改善箇所説明図 ⑤

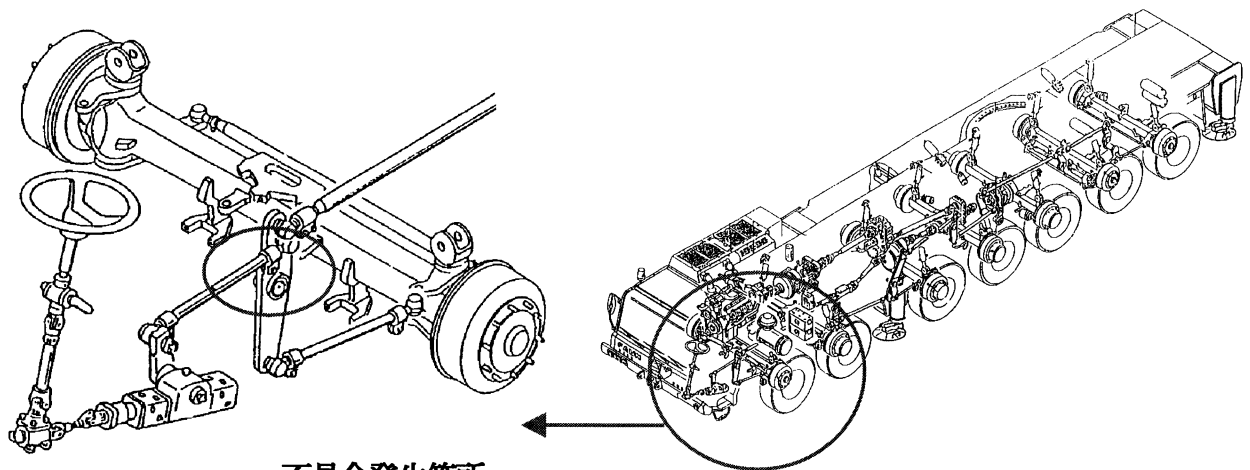
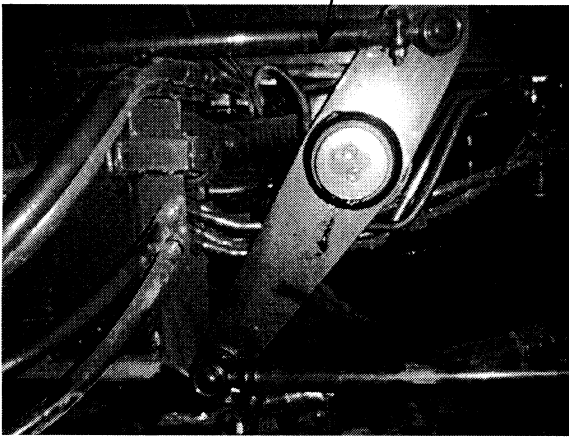
不具合発生箇所
(亀裂)

ステアリングレバー支点部サポートの取付部の強度が不足しているため、作業場において、クレーン作業装置の旋回体のみを取付けた状態でステアリング操作を行うと、当該部に亀裂が生じ、その後のステアリング操作時に追従性が悪くなるおそれがある。

改善内容

全車両、ステアリングレバー支点部サポートの取付け部に補強板を追加する。
